**Betreff: Planfeststellungsverfahren für den Ausbau des Flughafens Frankfurt  
Main; Änderung des ausgelegten Planes; Anhörungsverfahren**

### **ergänzende Einwendungen**

Flugroute WD 18 KNKS:

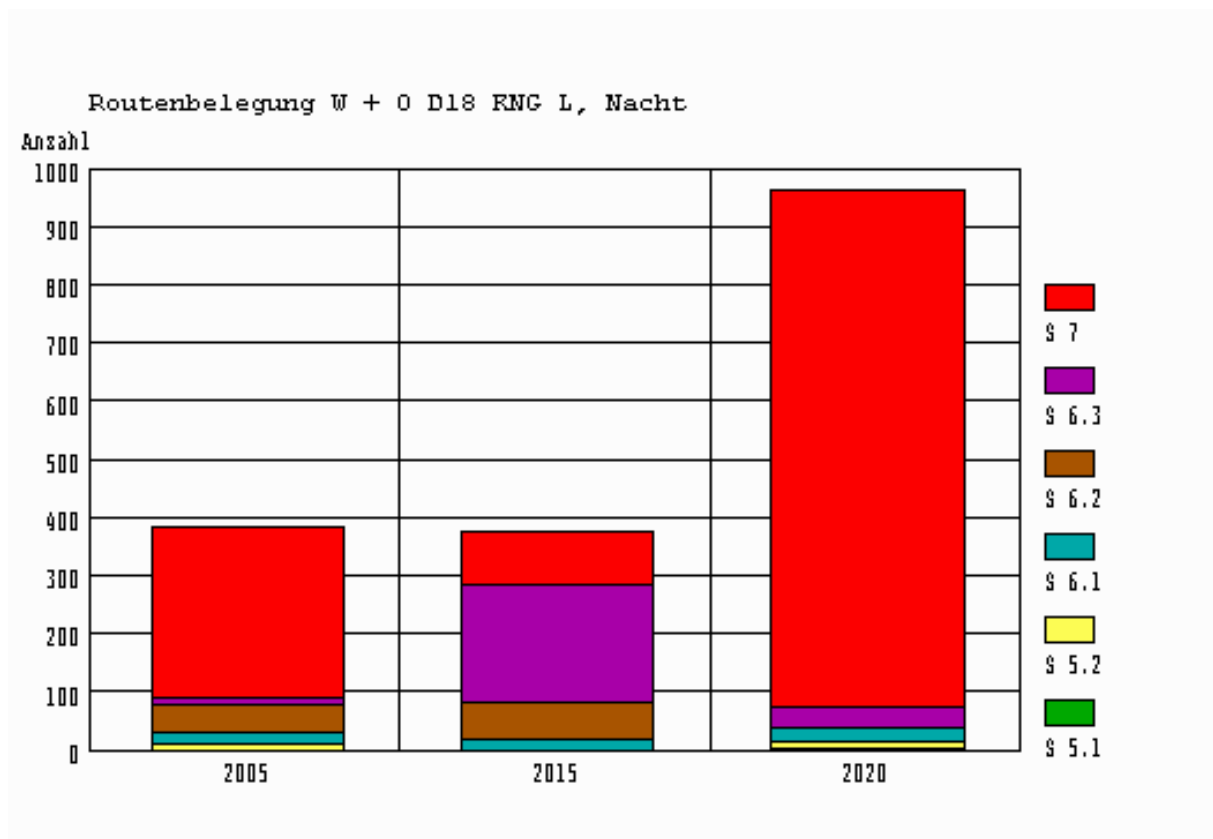
Nachts                    vorher 2655                    jetzt 5131

Hier soll es zu einer Verdopplung der Flugroutenbelegung nachts kommen. Es wird jedoch nicht erläutert, weshalb es hierzu kommen soll.

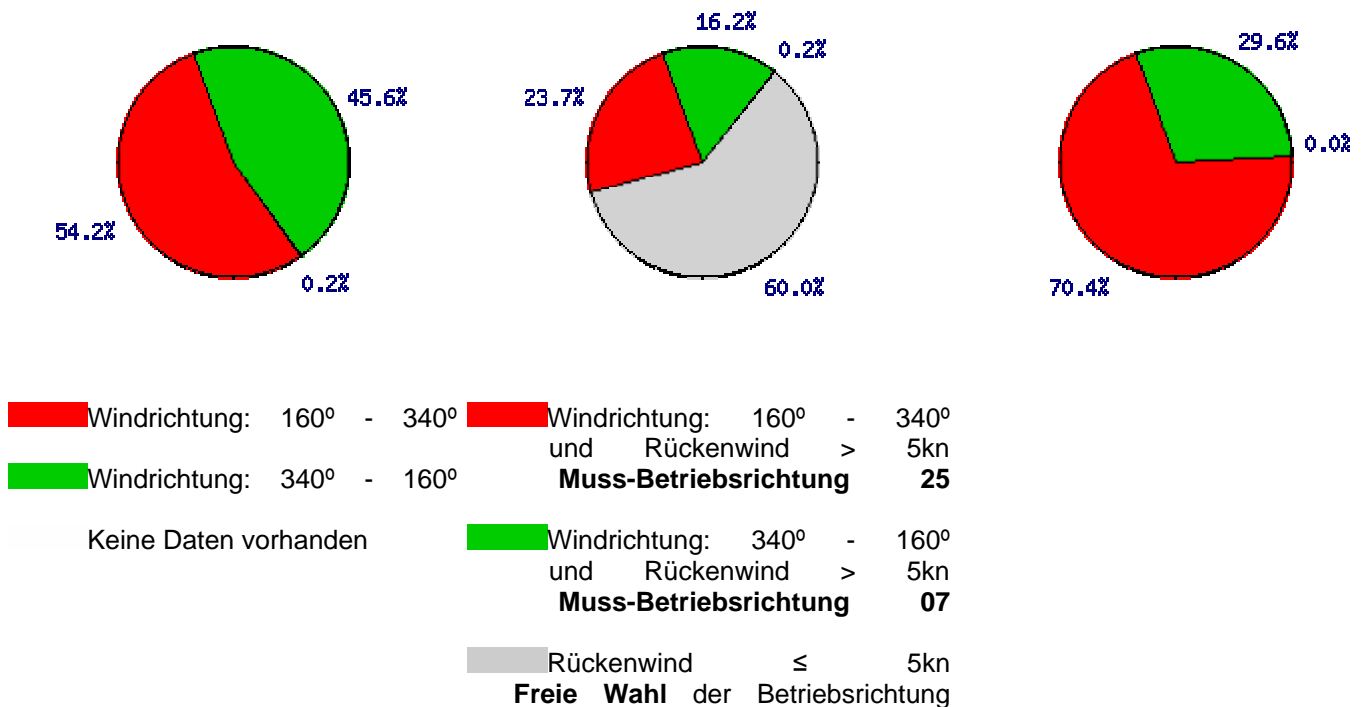
Die so ermittelte Betriebsrichtungsverteilung bildet nicht die tatsächliche Situation, wie sie am Flughafen in Frankfurt seit langen Jahren Praxis ist, ab. Aus diesem Grund kann dieser statistische Wert nicht als Grundlage für die Fluglärm-betrachtungen herangezogen werden. Hierzu hat schon das RP Darmstadt im Anhörungsbericht festgestellt, dass die tatsächliche Betriebsrichtungsverteilung die maßgebliche Berechnungsgrundlage bei fehlender separater Betrachtung beider Betriebsrichtungen bildet. Dies veranschaulicht, welche Bedeutung der Herleitung der Betriebsrichtungsverteilung für die Fluglärm-betrachtungen zukommt. Das RP Darmstadt schlägt daher vor, dass anhand behördlicher Überwachungsdaten nachvollzogen werden soll, ob in die Lärmberechnungen die tatsächlichen Verhältnisse zutreffend eingeflossen sind (Seite 555 des Anhörungsberichtes vom 29.09.2006). Bislang ist den Einwendern nicht bekannt, ob eine solche Überprüfung stattgefunden hat. Es wird daher

die der Fluglärmbeurteilung zugrundegelegte Betriebsrichtungsverteilung durch behördliche Überwachungsdaten nachzuvollziehen und mit den von der Vorhabensträgerin eingestellten Werte abzugleichen. Die Untersuchung ist durch Übersendung der Datei an die im Briefkopf angegebene Adresse zu senden. Sollte dies nicht möglich sein, wird um Übersendung einer Kopie gebeten.

#### 4.6 Terminal 3

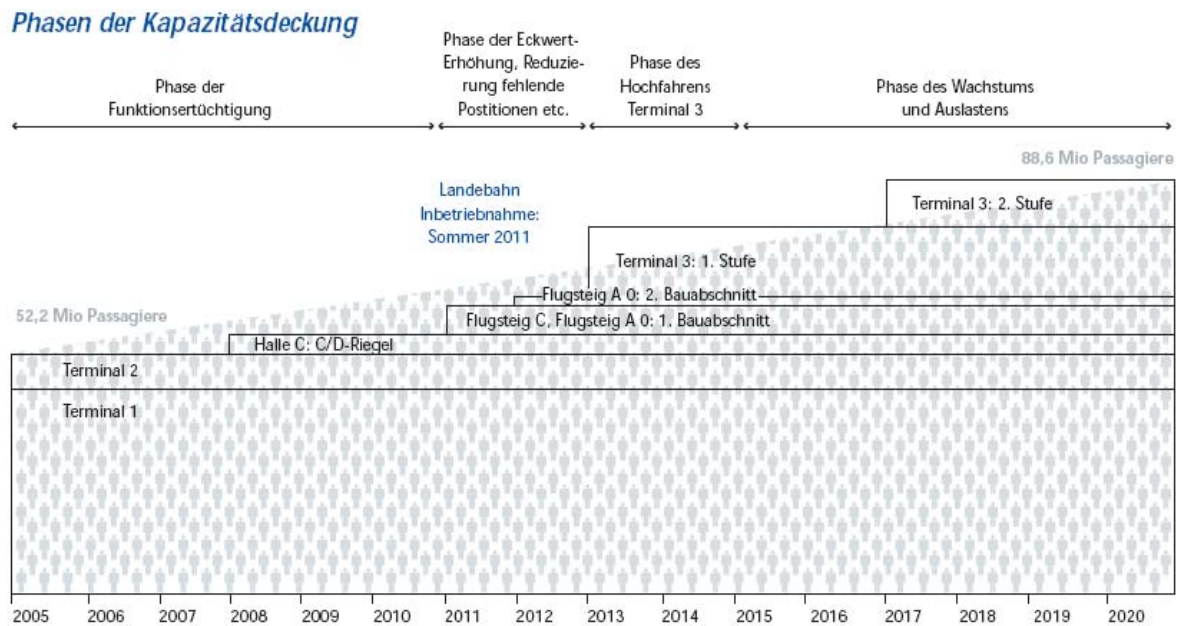
Der Bedarf und die Dimensionierung für das Terminal 3 wird von der Antragstellerin nicht begründet. Weshalb es zu einem **Flächenmehrbedarf von immerhin 24.200 m<sup>3</sup>** kommt, wird in B4.2, S. 63, nicht erläutert, sondern einfach festgelegt. Die

Flächenangabe bezieht sich nach Darstellung der Antragstellerin ausschließlich auf das Terminalgebäude (ohne Flugsteige). Die Erweiterung der Fläche ist vor allem auch deshalb unplausibel, weil die ursprünglich in die Planung eingestellte Fläche Grundlage des städtebaulichen Wettbewerbs war, der zu einem Entwurf eines Terminalgebäudes führte (vgl. S. 64, B4.2). Da dieser Entwurf des Terminalgebäudes offenbar der gleiche geblieben ist, ist die Erweiterung der Fläche nicht zu erklären. Ein solcher Umgang mit Fläche, die an anderer Stelle zu weiteren Waldinanspruchnahmen führen soll, ist unzulässig. Die mangelnde planerische Sensibilität, die der Antragstellerin von Beginn der Planung an vorgeworfen werden muss, muss endlich einem verantwortungsvollen Umgang mit vorhandenen Flächen weichen, um den weiteren Eingriff in Waldflächen zu vermeiden.

Nach wie vor fehlt eine Darstellung der Antragstellerin, wie viel Passagierabfertigung in den bestehenden bzw. ausgebauten und erweiterten Terminals 1 und 2 möglich wäre. Nur wenn eine solche Darstellung vorliegen würde, könnte beurteilt werden, ob das T3 benötigt wird. Derzeit jongliert die Antragstellerin je nach dem, welches Nutzungskonzept sie ihrer Planung zugrunde legt, mit der Belegung der Terminals. Nach den derzeitigen Darstellungen der Antragstellerin, S. 56, B4.2, soll sich die prognostizierte Verringerung der Originärpassagiere sehr ungleich auf die Terminals verteilen. Während die Nutzung des Terminals 2 gegenüber der ursprünglichen Planung erhöht wird und die des Terminals 3 gleich bleibt, wird die Anzahl der Originärpassagiere im Terminal 1 deutlich verringert. Dies ist angesichts des ursprünglich nicht geplanten und jetzt im Planungsnullfall unterstellten neuen Terminalbereich „A-Hof“ nicht plausibel. Vielmehr ist davon auszugehen, dass das Terminal 1 nach der geplanten Erweiterung wesentlich stärker vom Originärverkehr genutzt wird, als dies in Tab. 8-1 für den Planfall 2020 dargestellt ist. Es ist davon auszugehen, dass das erweiterte Terminal 1 mit den angegebenen 46,6 Mio Passagieren im Planfall nicht seine mögliche Kapazität für die Abfertigung von Passagieren erreicht. Eine Darstellung, wie viele Passagiere in T1 nach seiner Erweiterung abgefertigt werden könnten, fehlt in den Planunterlagen.
